STAVBA: KONGRESOVÉ CENTRUM PRAHA – PŘÍSTAVBA

DENÍK: STAVEBNÍ DENÍK

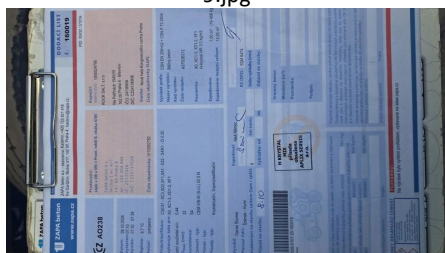
Upozorňujeme tímto GD a žádáme o vysvětlení proč byl použit pro betonáž patky beton expoziční třídy XC3 (viz dodací list) místo XC4 (viz projektová dokumentace) .

Dle požadavků statika byl upraven max. sloupec průsaku 50mm. Třída betonu C30/37 zůstala beze změny a došlo pouze k úpravě stupňů vlivů prostředí – viz změna/potvrzení („postačí XA1“). Emailová korespondence se statikem zaslána dnes.

Se změnou hodnoty max. průsaku a současně potvrzením chemicky agresivním prostředím XA1 došlo i k úpravě stupně vlivu XC (karbonatace) dle interních systémů dodavatele ZAPA beton a.s.

Betonová směs splňuje pro danou recepturu vodní součinitel w/c dle ČSN EN 206 pro stupeň vlivu XC4

V příloze zasílám oficiální vyjádření technologa Zapa.

Dále jsem o této situaci informoval p. Morkse, který sepiše stanovisko a pokynem stavby vydá aktualizovanou legendu betonů.
